Avis délibéré
de la Mission régionale d'autorité environnementale
Provence-Alpes-Côte d'Azur

sur la révision du zonage d'assainissement des eaux usées de
Monteux (84)

N° MRAe
2025APACA1/3862

Figure 3: Zones de sauvegarde à proximité de la commune de Montoux dont la délimitation de FRDG218 est incluse dans la commune de Montoux, source : dossier

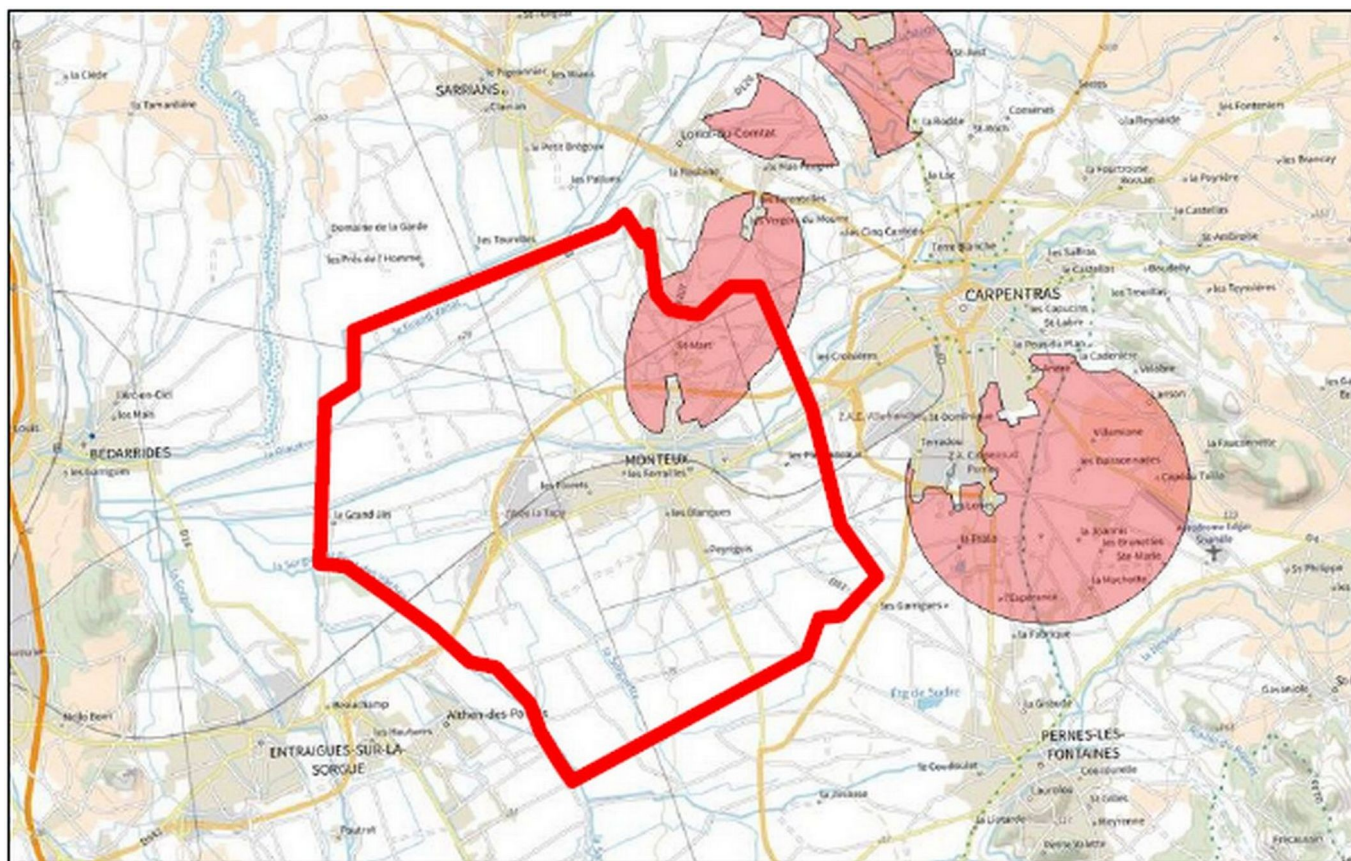
La ressource stratégique FRDG218 (Molasses miocènes du Comtat) est concernée en partie par une aptitude des sols ne convenant pas à l'infiltration des eaux par le sol naturel vis-à-vis des ANC (aplat rouge sur la carte Figure 3). De même, FRDG353 et FRDG354 accueillent au droit de ces masses d'eau souterraine des installations ANC (cf figure 4) dont la plupart ne sont pas conformes en termes de rejets d'effluents organiques¹³. Or le projet de ZAEU ne précise pas si les installations ANC existantes sont compatibles avec la nature des sols pour permettre l'infiltration des eaux.

La MRAe recommande de compléter le dossier, pour le maintien de l'ANC sur des secteurs de la carte d'aptitude des sols classés peu adaptés ou non adaptés, par l'analyse des incidences au regard de la protection de la ressource stratégique pour l'alimentation en eau potable et des masses d'eau souterraines.

Figure 4: Localisations des masses d'eaux souterraines et des ANC, source : dossier

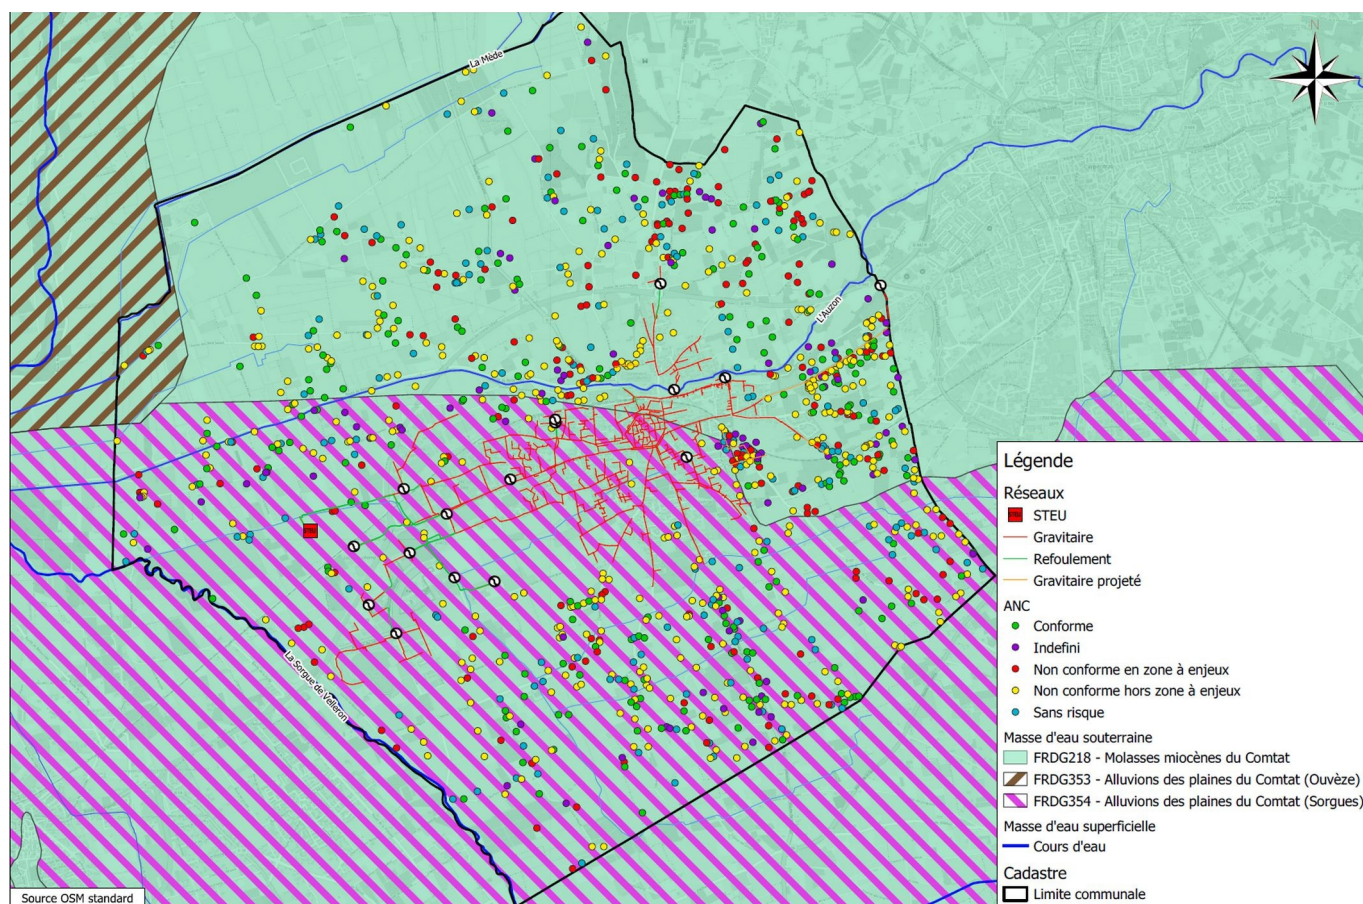
La MRAe relève que des installations ANC non-conformes sont recensées à la fois dans les périmètres de protection de ces captages et dans des secteurs dont l'aptitude des sols n'est pas adaptée. Leurs impacts, en maintenant ces secteurs en ANC, sur la protection des captages destinés à l'alimentation en eau potable méritent d'être présentés.

La MRAe recommande de compléter le dossier par l'analyse des incidences sanitaires potentielles du maintien de l'ANC sur les secteurs où l'aptitude des sols ne convient pas à l'infiltration des eaux dans le sol naturel au regard de la protection des périmètres de protection des captages pour l'alimentation en eau potable.
